Anlage zur MGR-Sitzung vom 25.05.2023, TOP 5.1.1 öffentlich

Bebauungsplan "Sondergebiet Photovoltaikpark Henghub", Markt Tann

Frühzeitige Beteiligung der Träger öffentlicher Belange im Rahmen des Verfahrens nach § 4.1 BauGB

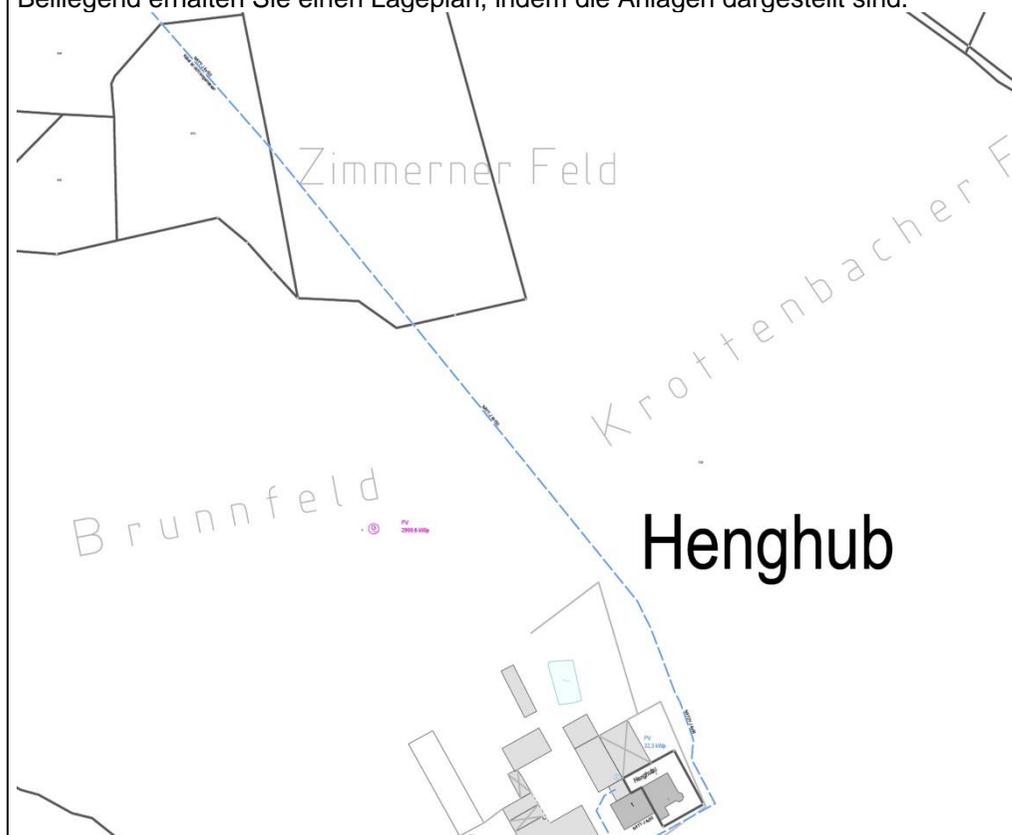
In dem von Ihnen überplanten Bereich befinden sich von uns betriebene Versorgungseinrichtungen.

Beiliegend erhalten Sie einen Lageplan, indem die Anlagen dargestellt sind.

Kenntnisnahme; Die Lage wird bei den hinweislichen Darstellungen angepasst.
